Société Anonyme
ANDRÉ CITROËN

NOTE TECHNIQUE
à MM. les CONCESSIONNAIRES
N° 645

DS 19

HYDRAULIQUE CIRCUIT BASSE PRESSION

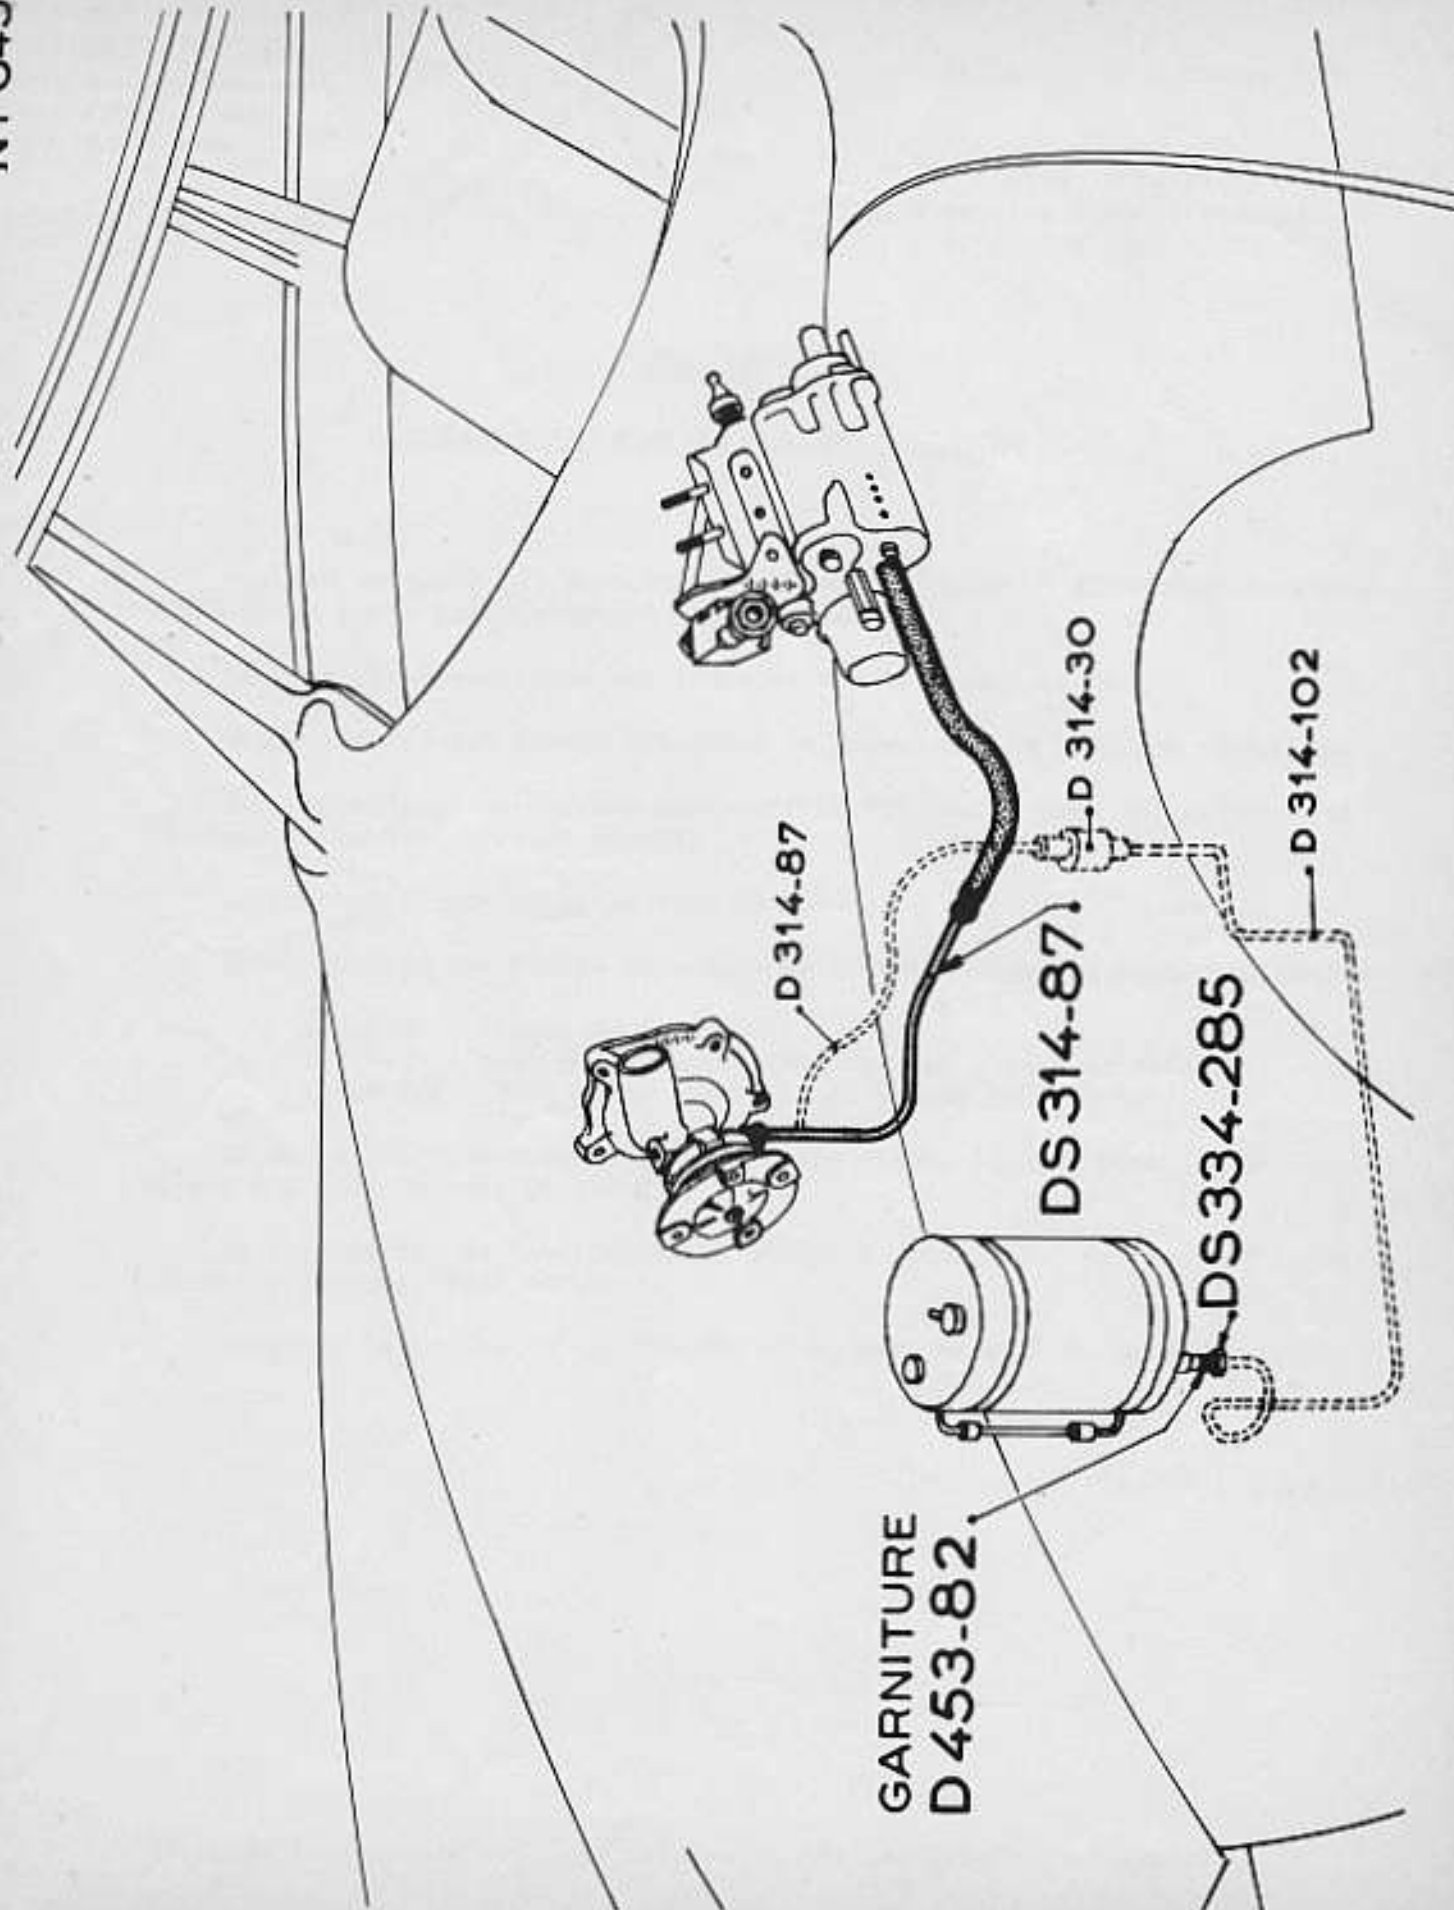
Sur les voitures qui sortent actuellement d'Usine, l'alimentation complémentaire de pompe basse pression est supprimée.

La nouvelle disposition est indiquée sur le schéma ci-joint.

Pour le montage du nouveau réservoir DS.393-02, il faut obligatoirement réaliser le nouveau circuit direct.

Se procurer, pour cela, le tube DS 314-87

La suppression du tube D.314-102 oblige à obturer son raccord sur le réservoir principal. Pour cela :

Utiliser le bouchon n° DS.334-285 et la garniture n° D.453-82.
